Экспертно-диагностическое обследование

«Капитальный ремонт кровли жилого многоквартирного дома»

г. Санкт-Петербург, Большой Сампсониевский пр., д.70

ООО «СТРОИТЕЛЬНАЯ ЭКСПЕРТИЗА»

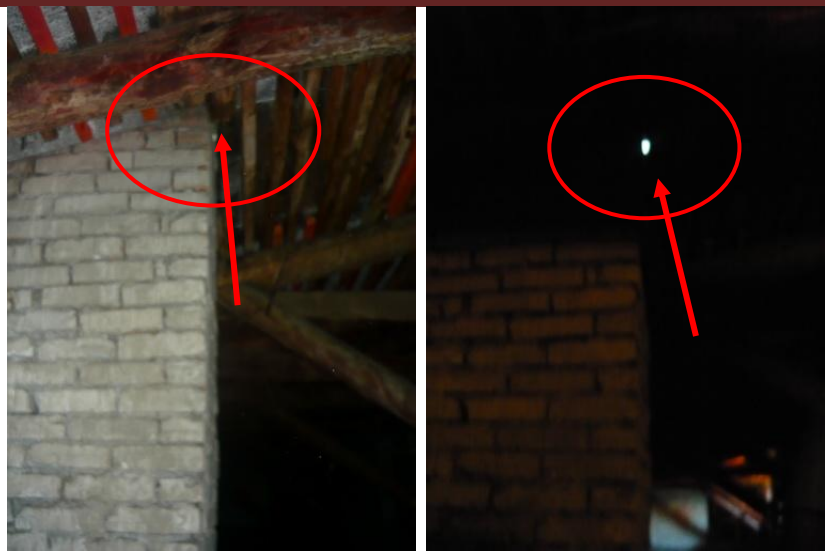
Установлено, что при осмотре кровли из чердачных помещений в покрытии кровли присутствуют многочисленные видимые просветы, что не соответствует требованиям руководящих документов СНиП 3.04.01-87, МДС 13-17.2000.

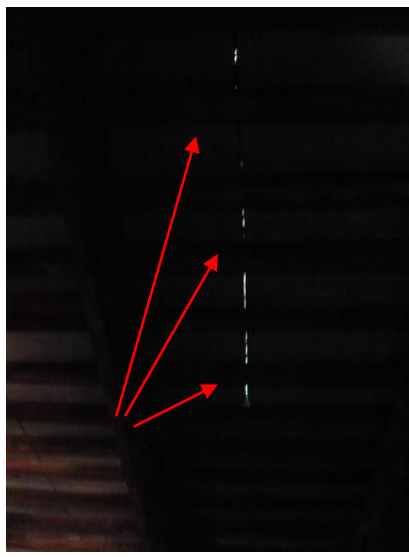
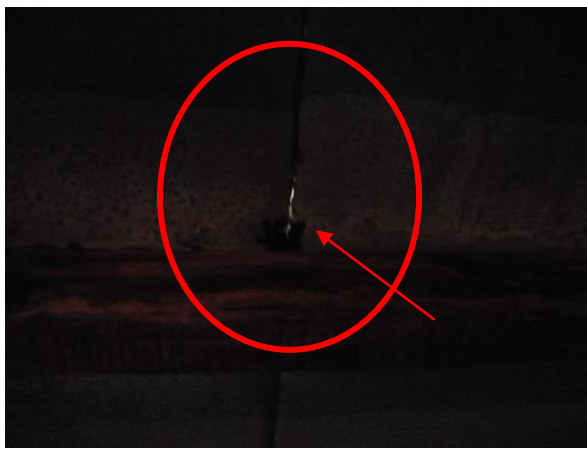
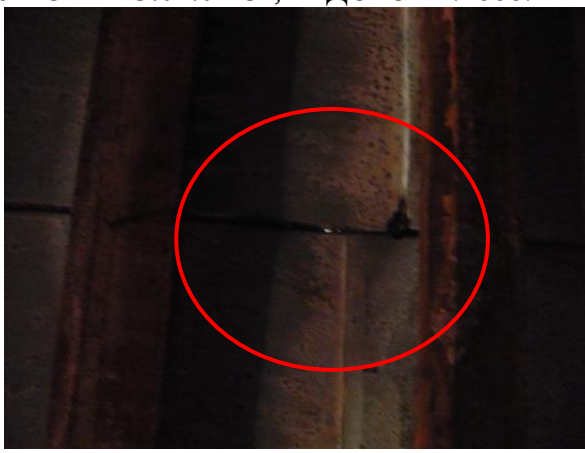
Установлено, что при осмотре кровли из чердачных помещений в покрытии кровли присутствуют многочисленные видимые просветы, что не соответствует требованиям руководящих документов СНиП 3.04.01-87, МДС 13-17.2000.

Установлено, что при осмотре кровли из чердачных помещений в покрытии кровли присутствуют многочисленные видимые просветы, что не соответствует требованиям руководящих документов СНиП 3.04.01-87, МДС 13-17.2000.

При обследовании покрытия кровли из металлических листов установлено, что на поверхности картин присутствуют многочисленные следы протечек неизвестного реагента через лежащие фальцы, который под своим воздействием повредил структуру кровельного металла. Протечка данного реагента произошла через лежащий фалец при обработке деревянной обрешетки со стороны чердачного помещения. Данный факт подтверждает наличие дефектов (отсутствие герметичности, неплотность) лежащих и стоячих фальцев. Кроме того, в местах воздействия реагента на кровельное железо в процессе эксплуатации возникнет ражавчина и данные участки придут в негодность раньше остального покрытия кровли.

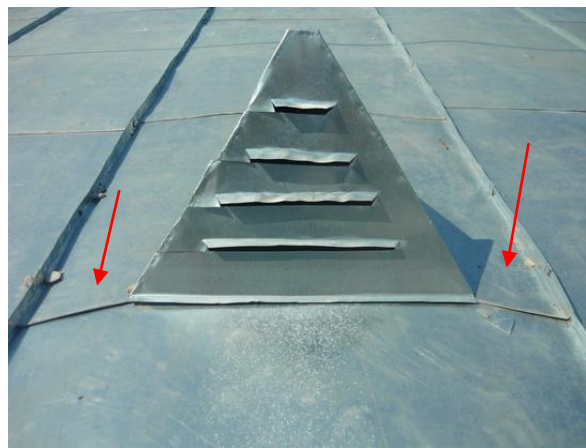
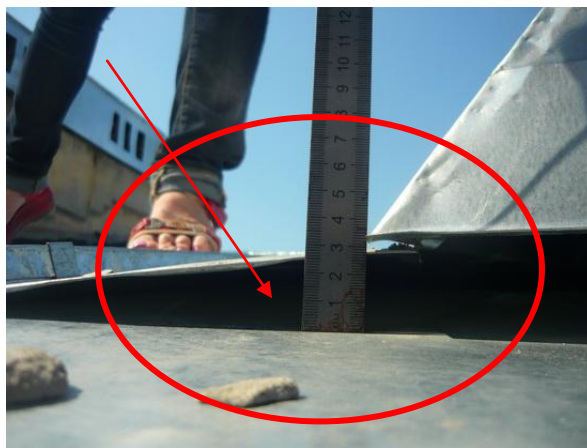
При обследовании примыканий покрытия кровли к вертикальным поверхностям вентиля, дымоходов, элементам кирпичных ограждений кровли установлено, что данные узлы не соответствуют требованиям руководящих документов СНиП 3.04.01-87, МДС 13-17.2000. При креплении элементов примыканий не использованы кровельные шурупы с неопреновой прокладкой, оштукатуривание выполнено не качественно, имеются существенные зазоры, отсутствует металлический фартук. Данные дефекты позволяют проникать атмосферным осадкам в конструкцию кровли.

При обследовании примыканий покрытия кровли к вертикальным поверхностям вентиля, дымоходов, элементам кирпичных ограждений кровли установлено, что данные узлы не соответствуют требованиям руководящих документов СНиП 3.04.01-87, МДС 13-17.2000.

При обследовании слуховых окон установлено неудовлетворительное крепление конструкции к картинам кровли.

В процессе обследования установлено, что высота вновь установленных вытяжных канализационных труб существенно ниже рядом расположенных вентшахт, что является грубым нарушением «правил технической эксплуатации жилищного фонда. МДК 2-03.2003»

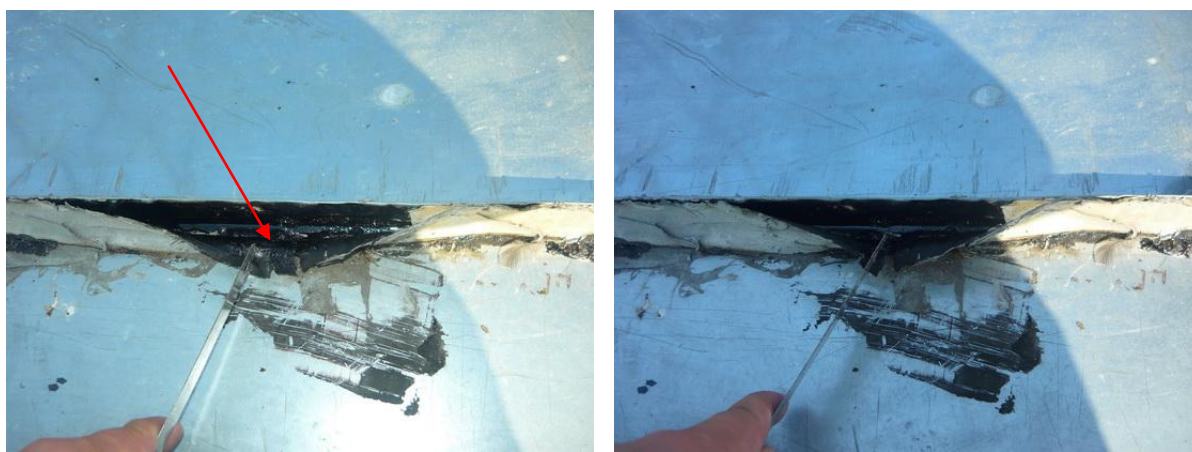
несколько канализационных стояков не выведены на кровлю и заканчиваются в чердачном помещении, что является грубым нарушением «правил технической эксплуатации жилищного фонда. МДК 2-03.2003»

В процессе обследования установлено, что при устройстве стальных ограждений в части кровли, между рядовым покрытием и лапками опорных элементов ограждений не установлены резиновые прокладки.

Выявлено, что на часть стоячих и лежащих фальцев кровли, а так же на часть опорных элементов стальных ограждений нанесен определенный материал, который не обеспечивает герметизацию покрытия кровли в данных узлах. При обследовании данного материала установлена неплотность прилегания к покрытию, зазоры, отслоение от металлической поверхности. Данный материал не подходит для выполнения функции герметизации кровли или нанесен на неподготовленную поверхность.

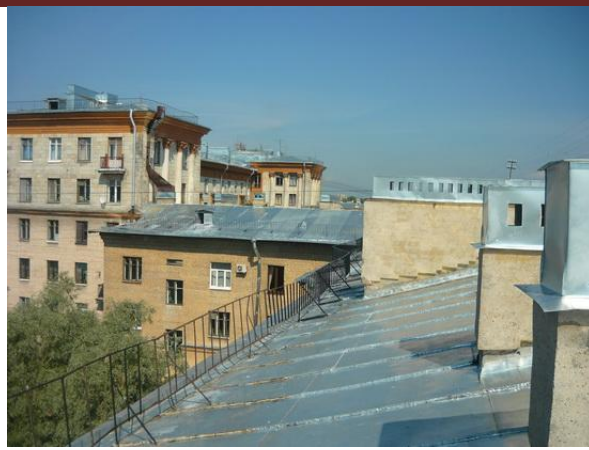
При обследовании стоячих фальцев в соединении картин в коньках установлено, что величина отгибов картин в части кровли не соответствует требованиям руководящих документов СНиП 3.04.01-87, МДС 13-17.2000. и по размерам меньше 20 мм. для одной и 35 мм. для другой смежной с ним стороны.

По результатам обмеров установлена толщина кровельного покрытия из листовой стали в пределах 0,43-0,45 мм.

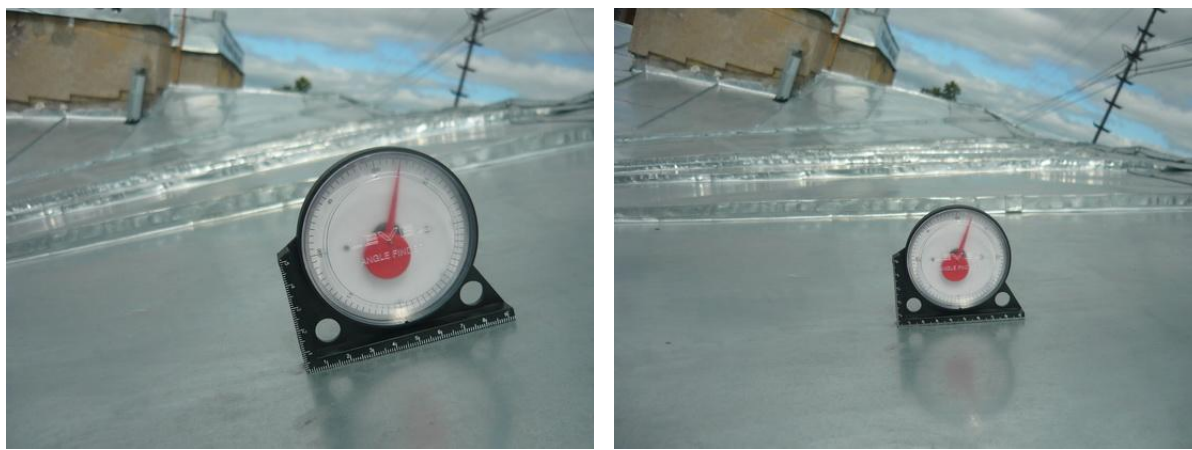
Установлено, что в углах кровли в зоне водоотводящей системы возможен застой воды, что не соответствует требованиям руководящих документов СНиП 3.04.01-87, МДС 13-17.2000.

При контрольных замерах уклонов крыши в различных частях здания по указанному адресу установлено, что уклон крыши здания находится в пределах 11 – 18 градусов. В карнизной части уклон крыши доходит до 11 градусов. В соответствии с требованиями руководящих документов СНиП 3.04.01-87, МДС 13-17.2000 «При уклонах крыш менее 30° лежащий фальц должен выполняться двойным и промазываться суриковой замазкой», что не выполнено.

Кровельная мастика, которая применялась при ремонте кровли. Видны следы потеков от воздействия прямых солнечных лучей.

На фото, предоставленном Заказчиком, до капитального ремонта присутствует «система Гаршина». После капитального ремонта она не восстановлена.
